Keuringsverslag van een elektrische laagspanning- en zeer lage spanningsinstallatie

NIET CONFORM

Straatnaam De Heide
Huisnummer 26
Busnummer
Postcode 1785
Gemeente MERCHTEM
Land België

Type : woning

Afbeelding schakel- en verdeelbord:

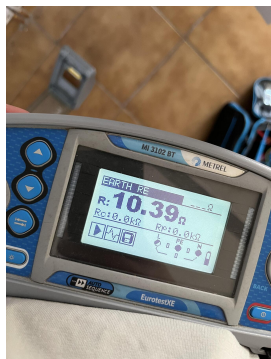
Visueel nazicht (algemeen)	NOK	Directe aanraking	NOK	Indirecte aanraking	OK
Aansluitingen	NOK	schema in bijlage door Aceg vzw	NA		
Equipotentiale verbindingen	OK	Doorsnede geleiders	OK		
Continuïteit	OK	Verlichting / toestellen	NVT

- I1.01 Ééndraadschema van de installatie is niet aanwezig. (Boek 1 Afdeling 2.12 - 2.13 en 3.1.2)
- I1.03 Situatieschema van de installatie is niet aanwezig. (Boek 1 Afdeling 2.12 - 2.13 en 3.1.2)

- I3.07 Een demonteerbaar aansluitstuk (aardingsonderbreker) dient aangebracht te worden in de aardgeleider teneinde de meting van de aardweerstand mogelijk te maken. (Boek 1 Onderafdeling 5.4.3.5.)

- I5.01 De aanduiding van de stroomkringen en/of apparatuur, aansluitklemmen, enz dient aangebracht of vervolledigd te worden. (Boek 1 Onderafdeling 3.1.3.1. en 3.1.3.3.A. en 5.1.6.1)

- I8.14 Elektrische leidingen zijn niet ingevoerd, zodat een continue bescherming verzekerd is. (Boek 1 Onderafdeling 5.2.6.1.)
- I8.15 Het gebruik van verdeelstekkers is enkel toegelaten bij aansluiting van snoeren op de vaste installatie, vaste aansluiting is dus verboden. (Boek 1 Onderafdeling 5.2.6.2.)

- I8.21 Kabeldoorvoeren uit te voeren met wartels of gelijkwaardig bescherming. (Boek 1 Onderafdeling 5.2.6.1.)
- N29 Op moment van controle konden wij geen aardingsmeting uitvoeren volgens de wettelijk voorgeschreven manier, een vereenvoudigde meting werd tijdelijk uitgevoerd. Men dient een degelijke meting uit te voeren om een definitief standpunt in te nemen over de aardingsweerstand. De waarde van de vereenvoudigde meting is:
